BOLETIM TÉCNICO

BT.0053

Assunto: Alteração na Carga de Gás / Linha de Sucção

Modelos: BRG39 ACA / ECA

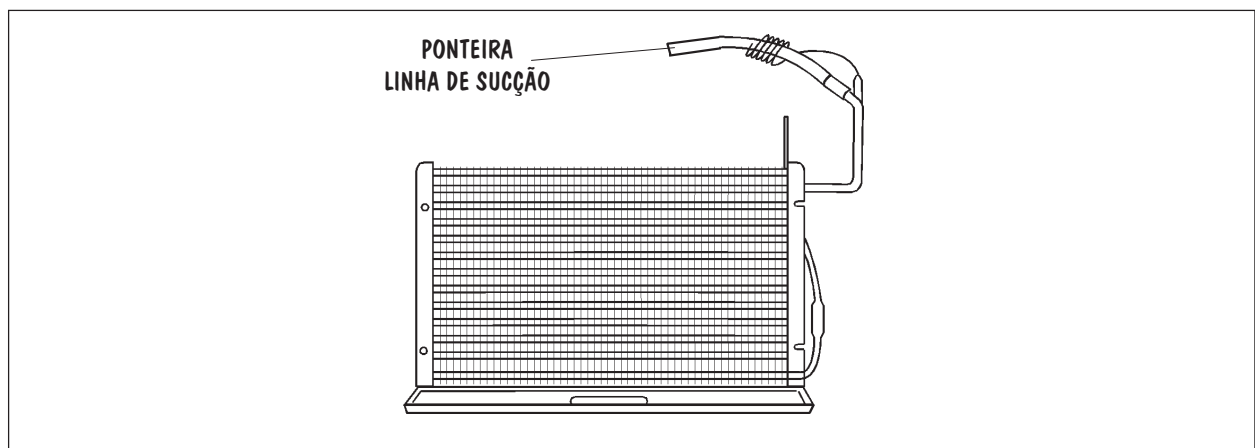
Com o objetivo de minimizar o risco de vazamento na solda entre o Evaporador e a Linha de Sucção nos produtos em referência, a partir do número de série *5 OU xxxxxxx*, foi aumentada a ponteira de cobre da Linha de Sucção do lado do Evaporador em 200 mm.

Em função desta alteração a carga de gás R-12, foi aumentada de 85 para 105 gramas.

Importante: Para reposição será comercializado apenas a nova linha de sucção, a qual terá o mesmo código da antiga.

Em produtos de série anterior a esta modificação, quando for substituída a Linha de Sucção, aplique a carga de 105 gramas.

Para os demais produtos coloque a carga especificada na plaqueta de identificação.
